Následující změny k Pravidlům třídy byly s platností od 1. března 2010 schváleny Sub-komisí pro Pravidla třídy.

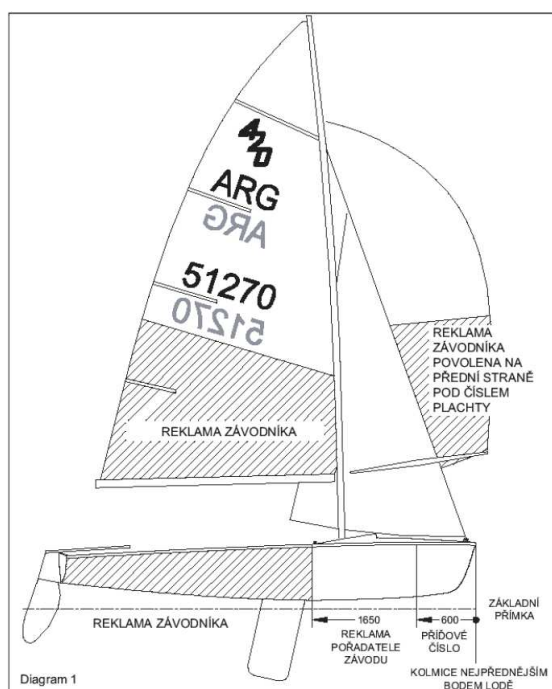
## Pravidla C.4.1 a C.4.2 – Reklama

Změna: Nahradte existující pravidlo

### C.4.1 KATEGORIE

Reklama, včetně reklamy závodníka, je povolena v souladu s Předpisem ISAF 20 – Reklamní kodex, s výjimkou, že plochy jsou upraveny pravidlem C.4.2.

**Spinakr:** pod čísly plachty.

**Stěžeň:** bez omezení.

**Ráhno:** vzad od 480 mm od nejpřednějšího bodu kulatiny.

### C.4.2 OMEZENÍ

Reklama závodu a reklama závodníka na **lodi** je povolena pouze na následujících místech (viz diagram 1). Značky výrobce jsou podle reklamního kodexu:

#### (a) Reklama závodu:

**Trup:** vnější část skořepiny **trupu** mezi 600 mm a 1650 mm od nejpřednějšího bodu (kování nepočítaje). Kde nejsou pořadatelé závodu vyžadována příďová čísla, může být tato plocha využita pro reklamu závodu.

**Ráhno:** předních 480 mm kulatiny ráhna

#### (b) Reklama závodníka:

**Trup:** vnější část skořepiny **trupu** vzad od 1650 mm od nejpřednějšího bodu (kování nepočítaje).

**Hlavní plachta:** pod čísly plachty.
